#### 4. DESCRIPCIÓN DE LA MODIFICACIÓN

EsIA Categoría I  
Resolución DRCH-IA-116-2017  
GREELEY OVERSEAS CORP

MAPA DEL UBICACIÓN  
Modificacional Proyecto  
Remodelación del Centro Comercial  
P.H. Chiriquí Mall

### Mezzanine Estado Reformado – Edificio C (**725 m<sup>2</sup>**)

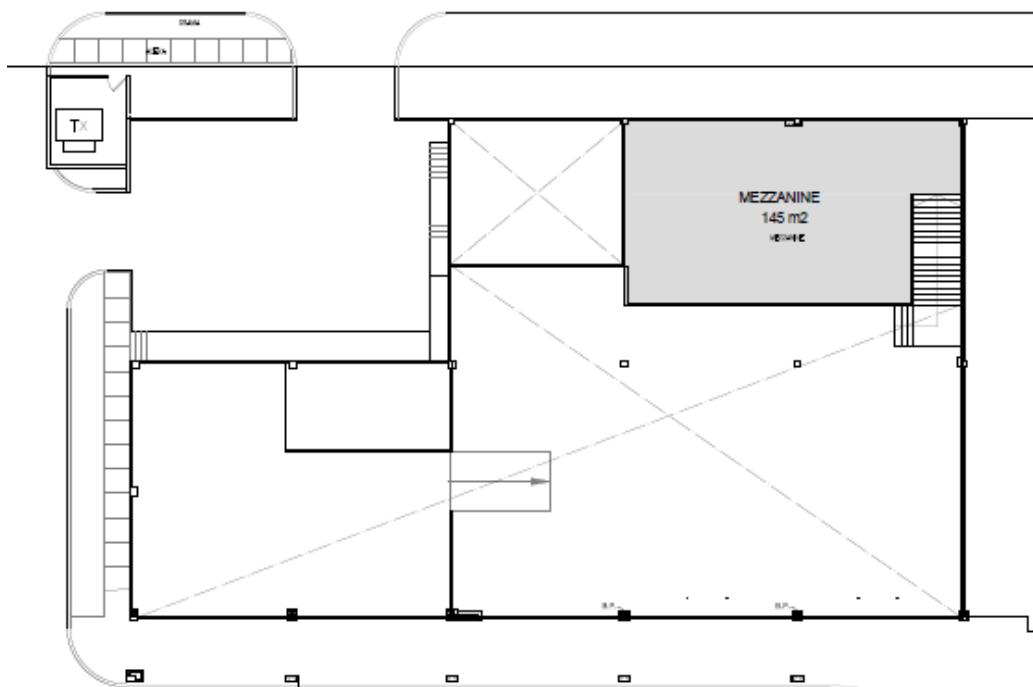
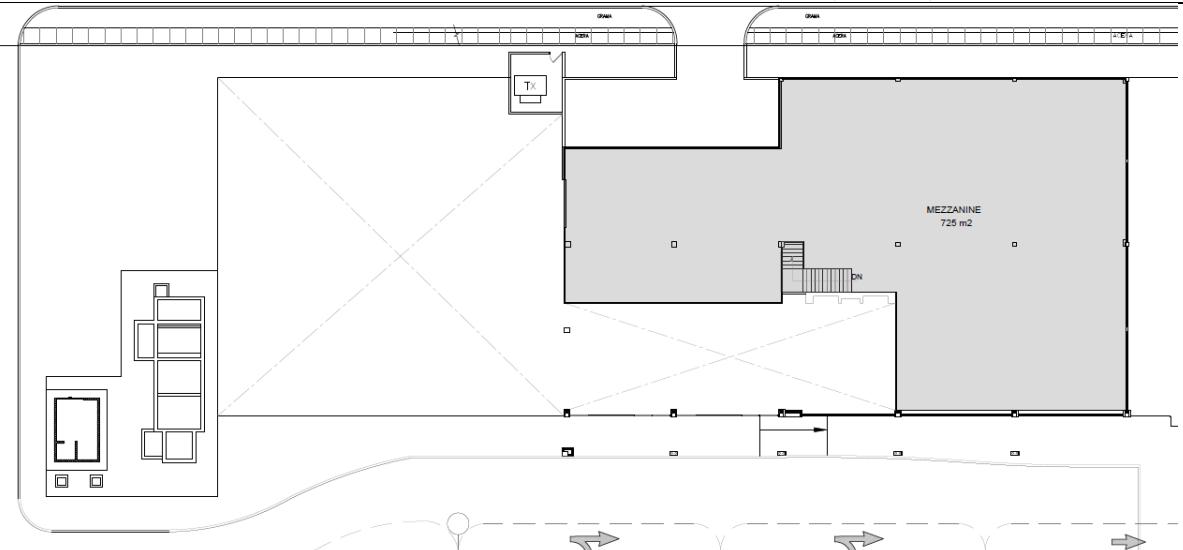
**La modificación propuesta consiste en:** en la ampliación de un local existe conocido como Edificio C. La planta baja pasará de 810 m<sup>2</sup> a 1,400 m<sup>2</sup> de área cerrada, y el mezanine o entrepiso interno pasará de 145 m<sup>2</sup> a 725 m<sup>2</sup> para facilitar el funcionamiento de un gimnasio. El análisis comparativo de la modificación propuesta se presenta en la siguiente tabla:
